APPENDIX E

Request to DGIRA of Project Modifications

MODIFICACIONES AL PROYECTO HIDROELÉCTRICO CERRO DE ORO

Figura 4 Arreglo actual del proyecto en las obras de casa de máquinas subestación

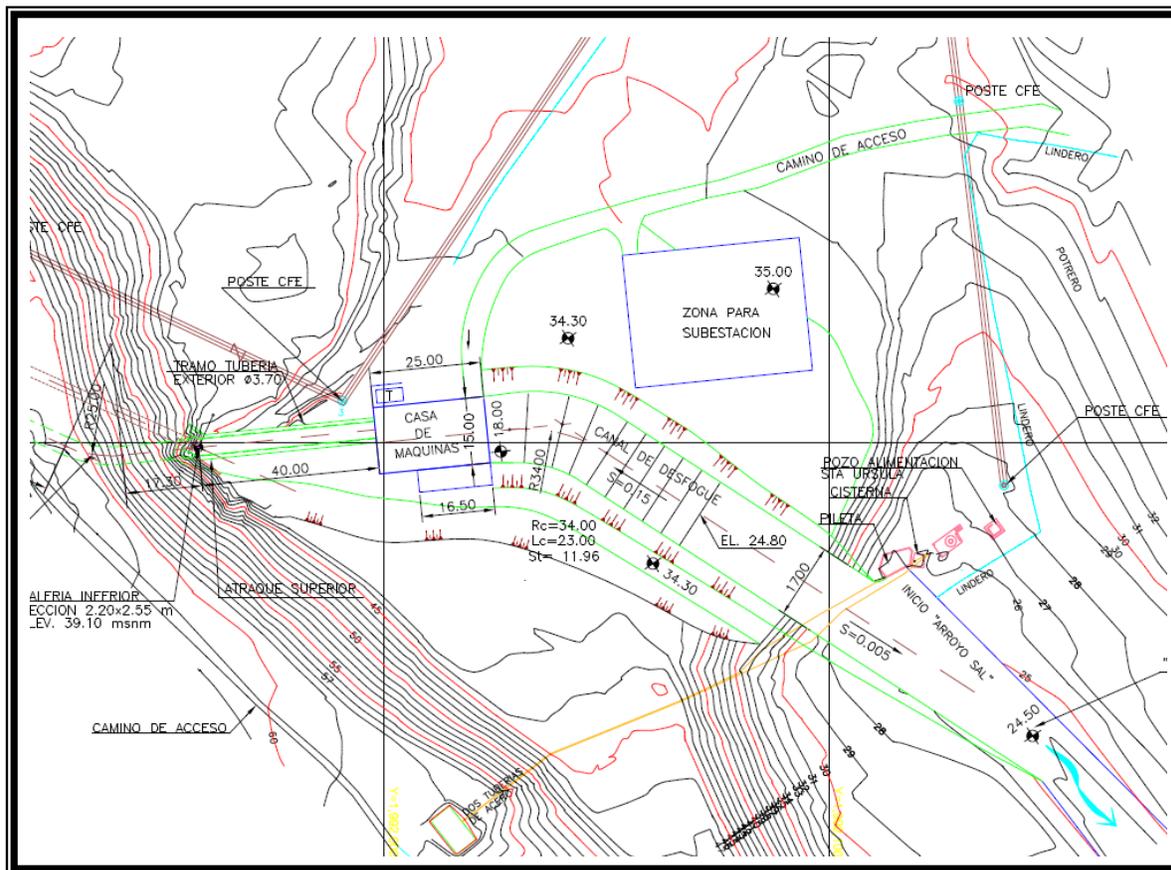
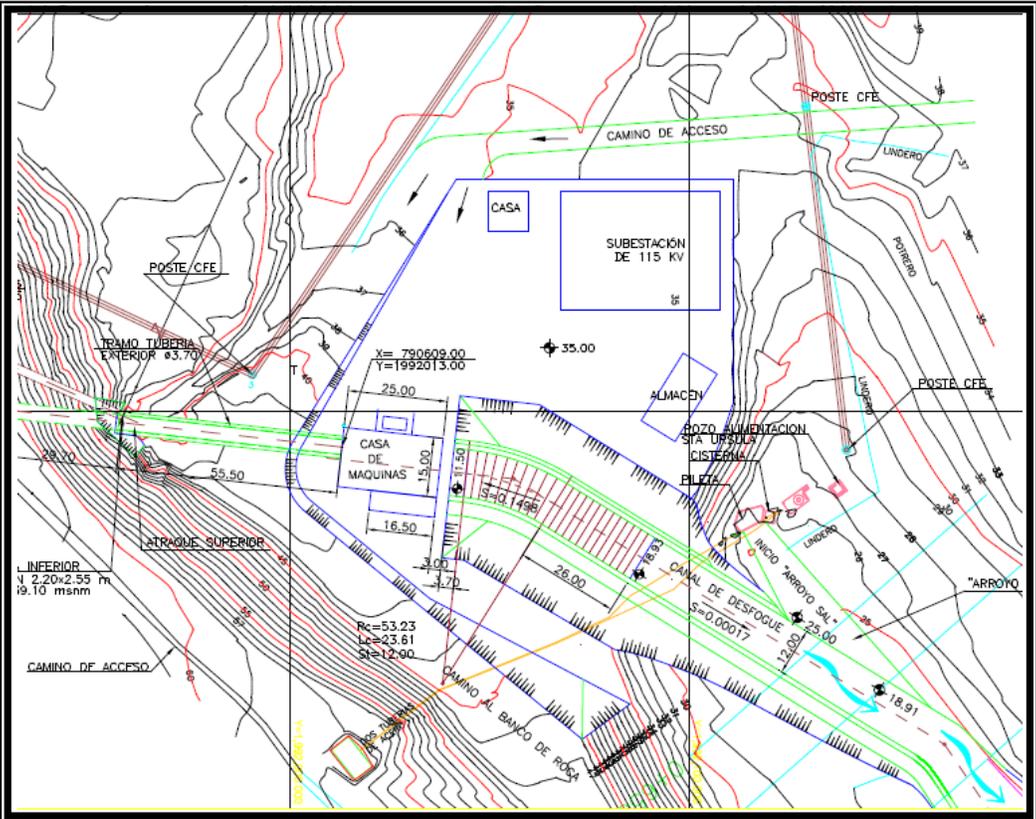
De acuerdo a lo anterior, se modificará la longitud de la tubería de presión de 40 a 55.5 metros y se modificará el ángulo de llegada a la casa de máquinas, desplazando la trayectoria de la tubería aproximadamente 5 grados hacia el oriente. (ver figura 4).

En complemento a lo previsto para la tubería de Presión, el edificio de la casa de máquinas requerirá su desplazamiento a la misma distancia y ángulo para mantener centrado el eje de la tubería, por lo que se requerirá hacer el terraceo general del predio para hacer el acomodo del material y nivelar la superficie. La casa de máquinas no sufrirá modificaciones a sus dimensiones o estructura, solo cambiará su ubicación en una distancia aproximada de 20 metros hacia el oriente de la posición originalmente manifestada. Cabe señalar que al igual que lo previsto en el proyecto original se mantiene el arreglo de las obras en la superficie del predio establecida, salvo el camino que lleva al banco de material, el cual cruzará ahora por la parte trasera del edificio de la casa de máquinas.

Las coordenadas geográficas de ubicación que se presentaron en la Manifestación de Impacto Ambiental sufrirán un leve reposicionamiento, por lo que cambiará de 17° 19' 50" LN y 96° 15' 19" LW (X=790 598 Y=1 991 997) a 17° 19' 50" LN y 96° 15' 18" LW (X=790 609 Y=1 992 013)

Considerando el desplazamiento de la casa de máquinas, el canal de desfogue reducirá su longitud en el tanque revestido de 55.3 a 53.31 metros así como el ancho de plantilla que se reduce de 17.0 a 12.0 metros.

Figura 9 Trazo de la línea de transmisión modificado del proyecto con el seccionamiento de predios afectados

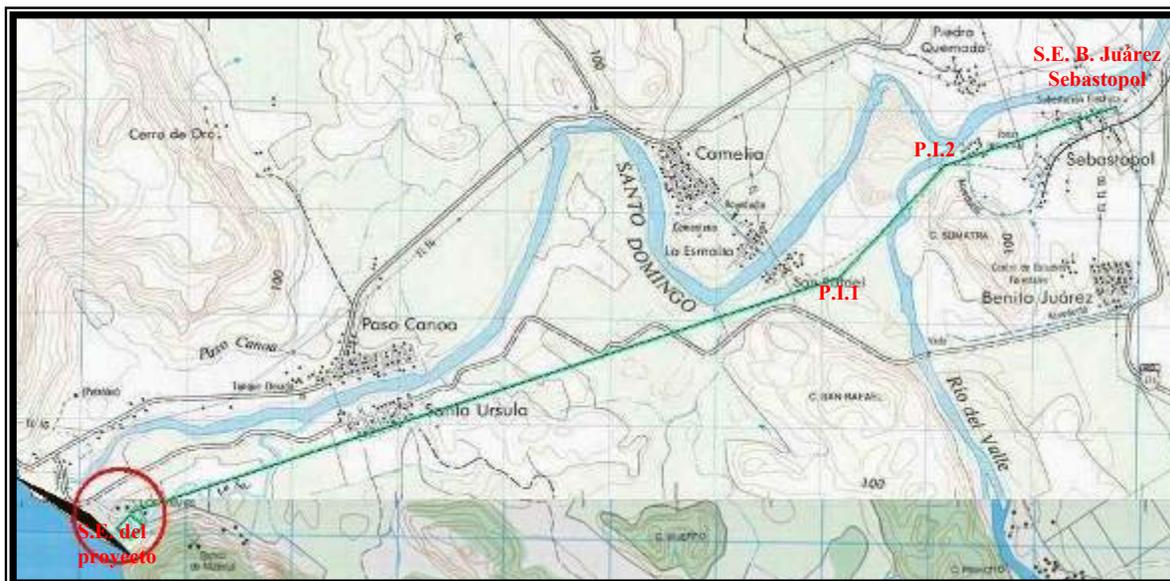
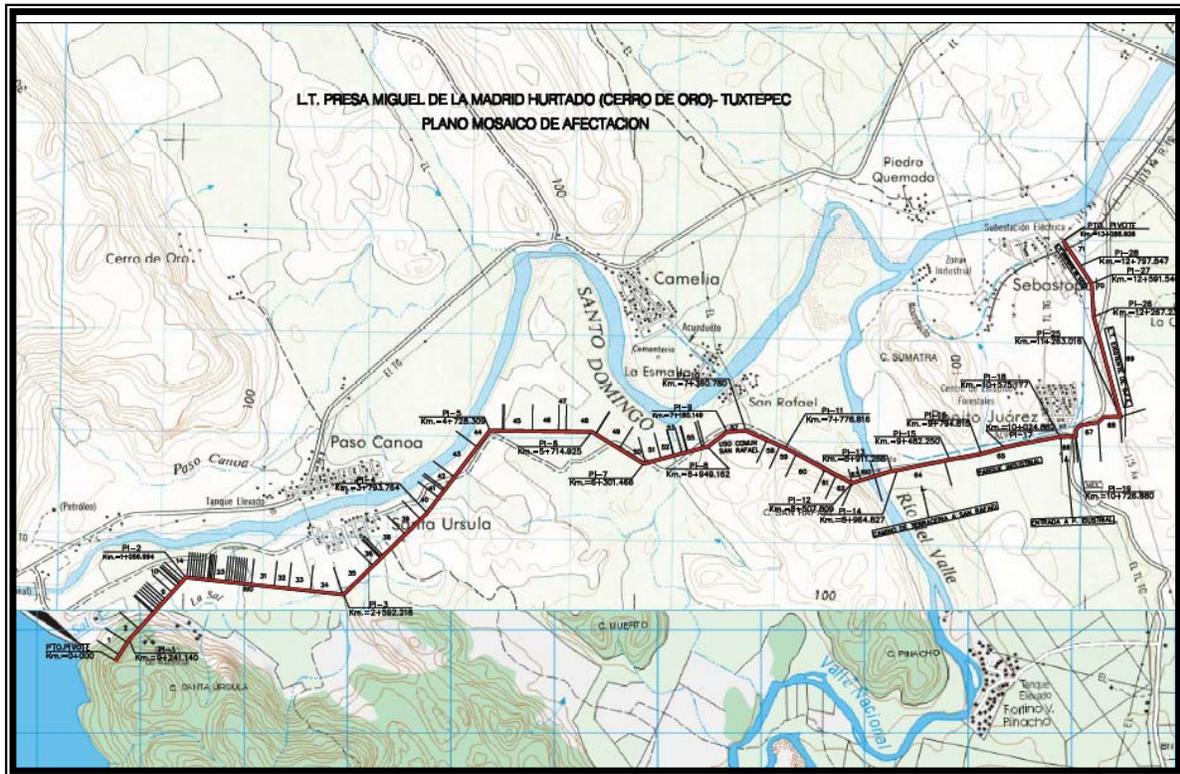
Considerando lo anterior, la línea de transmisión pasará de dos a 28 puntos de inflexión y de una longitud de 10.5 a 13.08 kilómetros, esto, incluyendo el tramo de unión con la L.T. Temascal Uno hasta su interconexión con la subestación Benito Juárez. Para la instalación de la línea se estarán requiriendo 30 torres en lugar de las 22 que originalmente se habían manifestado. La tabla número dos muestra la ubicación de cada uno de los puntos de inflexión actuales y la figura nueve muestra el trazo modificado de la línea.

Figura 5 Representación esquemática del tirante de agua que se formará con la descarga del arroyo La Sal en el río Santo Domingo, sin ser necesaria la instalación de la represa de gaviones.

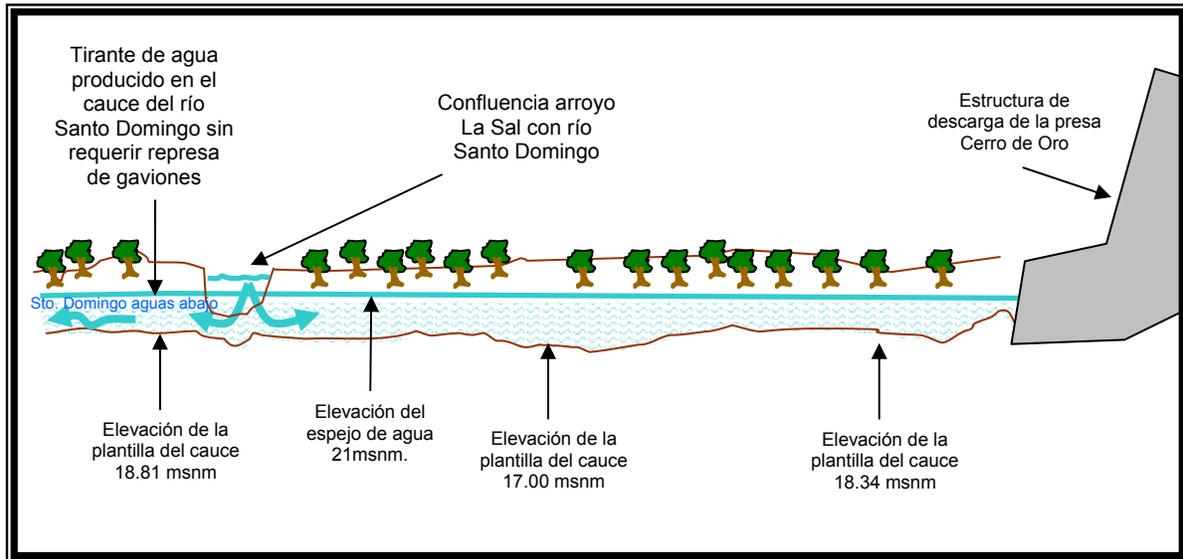
En razón de lo anterior, se eliminará del proyecto la represa de gaviones que se había propuesto originalmente, ya que la finalidad de esta obra era la de obtener un remansamiento de agua para mantener las condiciones de humedad requeridas en esta sección del río, situación que no será necesario inducirla puesto que el tirante de agua alcanzará a cubrir completamente el trecho hacía aguas arriba, ver figura 5.

Figura 7 Aspecto del sitio donde se posibilita la derivación de la descarga del arroyo La Sal al río Santo Domingo

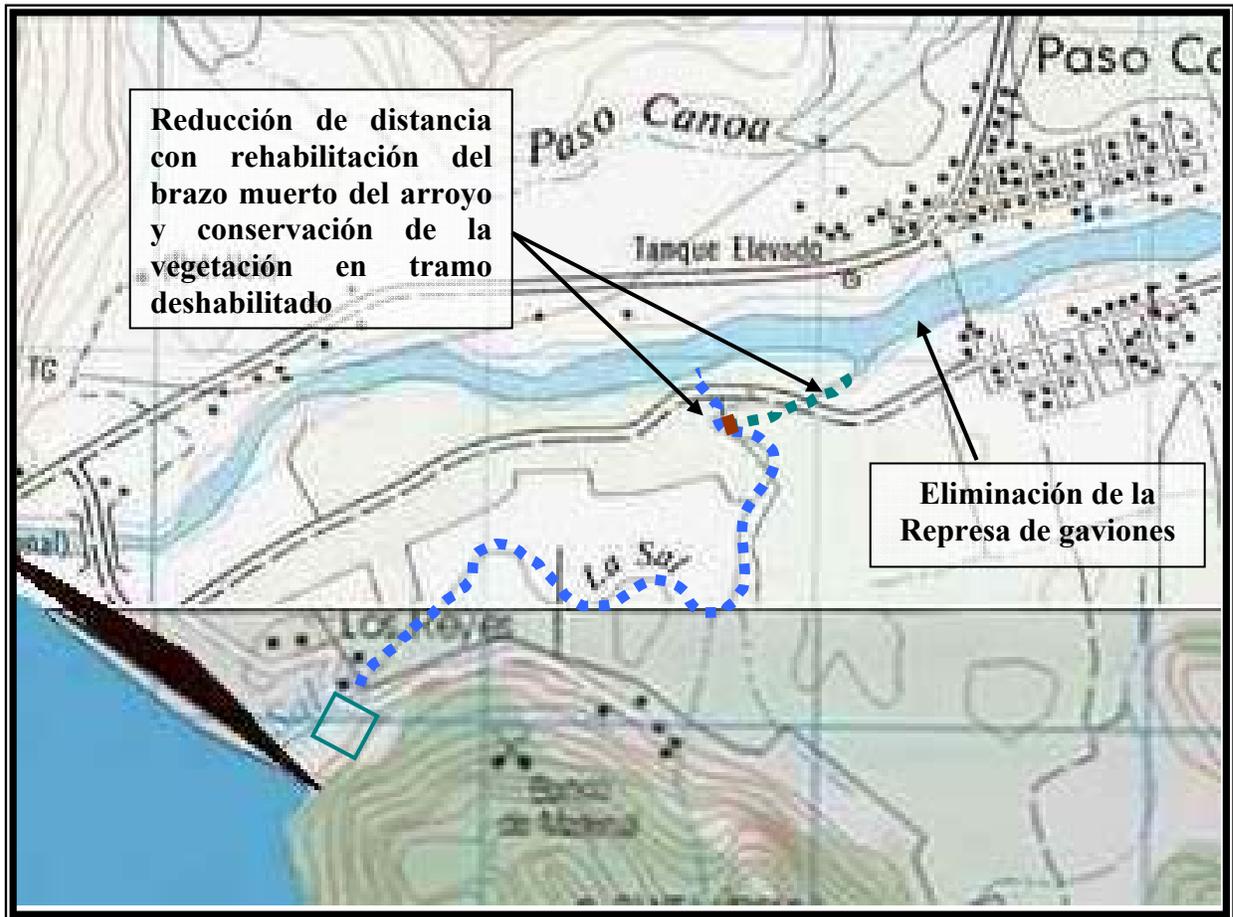
A fin de evitar la extracción del material así como la eliminación de la vegetación en el área se estudió la trayectoria del cauce con ayuda de fotografía satelital y se realizó un análisis de las condiciones del terreno en el tramo. De este modo, se evaluó que en el delta que une el arroyo con el río, la distancia que existe entre uno de los brazos muertos del arroyo y el río Santo Domingo acorta en forma importante el recorrido, por lo que técnicamente es una mejor alternativa al poder dirigir el gasto de agua en línea recta sin ese meandro, además de que ofrece una significativa reducción en los trabajos de acondicionamiento del cauce. Ver figuras 6, 7 y 8.

Figura 8b Fotografía que muestra el sitio pretendido para la instalación del puente de cruce en el arroyo La Sal para el ejido Los Reyes.

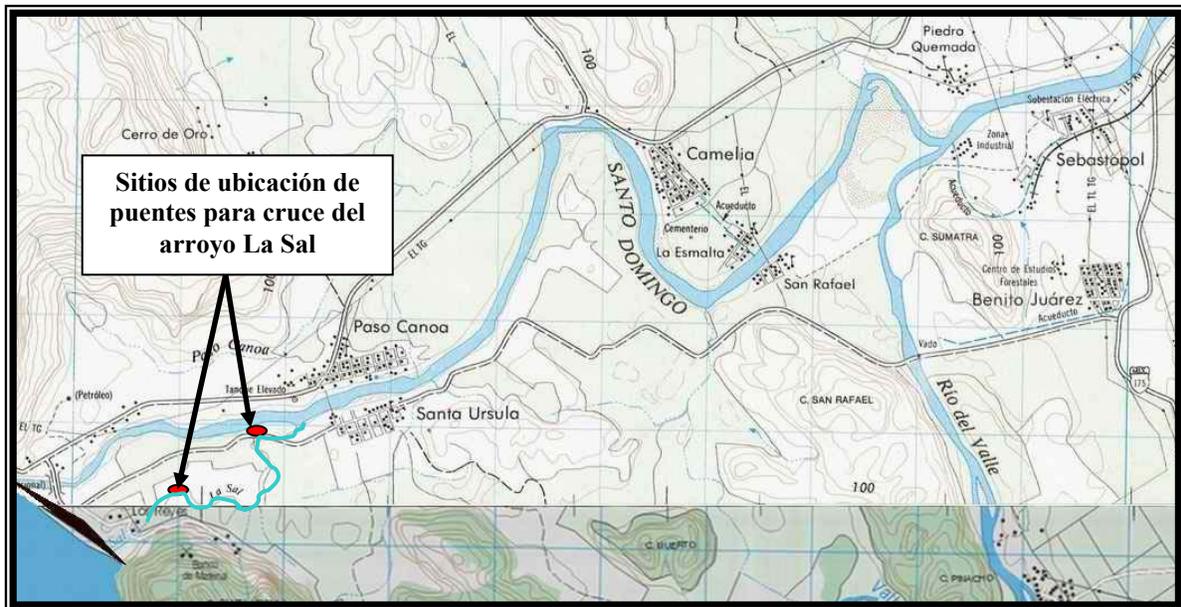
Considerando las necesidades que ha expresado la población de Los Reyes sobre un paso sobre el arroyo La Sal para tener contacto continuo con las parcelas del ejido en las dos márgenes del arroyo así como evitar riesgos e interferencias durante la operación del proyecto, se pretende la instalación de un puente que dé el acceso a las dos márgenes, el cual será de 25 metros de claro total y de un solo carril, puesto que el tráfico será muy esporádico. Ver figuras 8a y 8b.

Figura 10 Comparativo de trazos de la línea de transmisión y seccionamiento del tramo de unión con la L.T. Temascal Uno - Benito Juárez

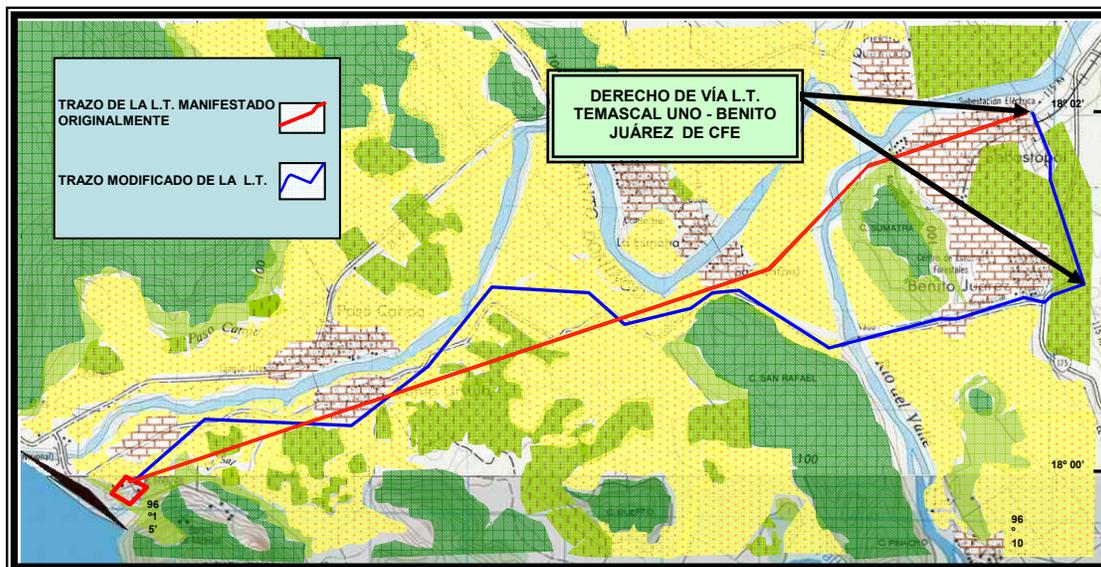
Tomando en cuenta los datos que fueron expuestos en la Manifestación de Impacto Ambiental respecto a las superficies de afectación por las obras del proyecto, se tendrá con las modificaciones pretendidas una variación en la superficie total del proyecto de 268,624 a 297,306 metros cuadrados, esto, excluyendo la longitud del tramo a partir de donde se realiza la unión de la línea de transmisión del proyecto con la de CFE (1,817 metros), ya que en la instalación del cableado se estarán aprovechando las torres existentes y el mismo derecho de vía hasta su llegada a la subestación Benito Juárez, por lo que no se modificará el uso de suelo en esta sección. Ver figura 10.
